Informe Consolidado de Solicitud de Aclaraciones, Rectificaciones y/o Ampliaciones a la Declaración de Impacto Ambiental del Proyecto "Ampliación planta elaboradora de productos congelados"

Nombre del Titular : Salmenes Camanchaca S.A.
Nombre del Representante Legal : Jorge Ignacio Vergara González
Dirección : Av. Diego Portales N°2000, Piso 13, Puerto Montt

El presente Informe Consolidado de Solicitud de Aclaraciones, Rectificaciones o Ampliaciones a la Declaración de Impacto Ambiental del proyecto "Ampliación planta elaboradora de productos congelados", contiene las observaciones generadas en virtud de la revisión de la Adenda.

Fig. 1: Ubicación PT RILes de acuerdo a estudio de olores (área cercana a color rojo)

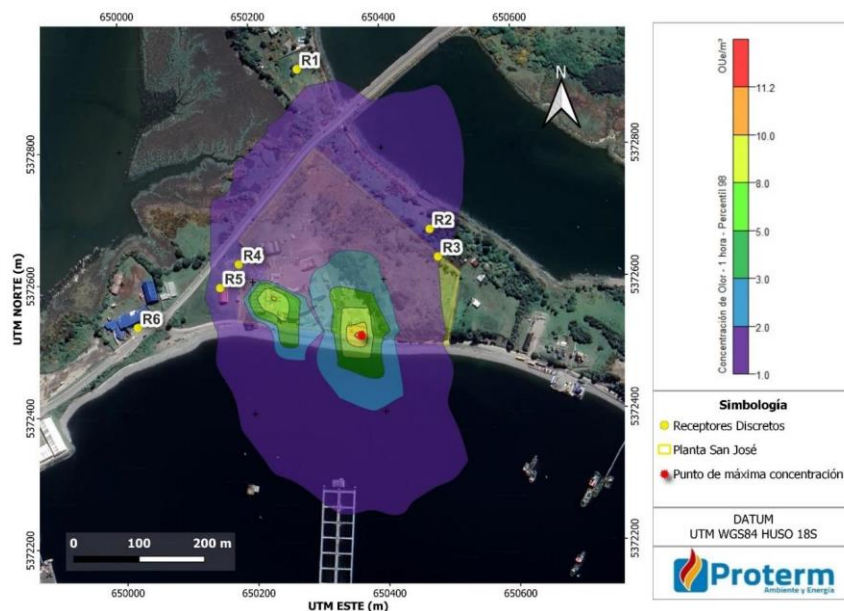
- 4.6. Respecto de la ubicación de la planta de tratamiento de RILes, se solicita aclarar ya que el estudio de emisiones odoríferas ubica la fuente de generación de olores (la planta de tratamiento de RILes) en un sector muy cercano a la ruta, en tanto en Anexo PAS 139 ubicación la ubicación de la PTRILes es la que se muestra en la Fig. 2 de este Informe:
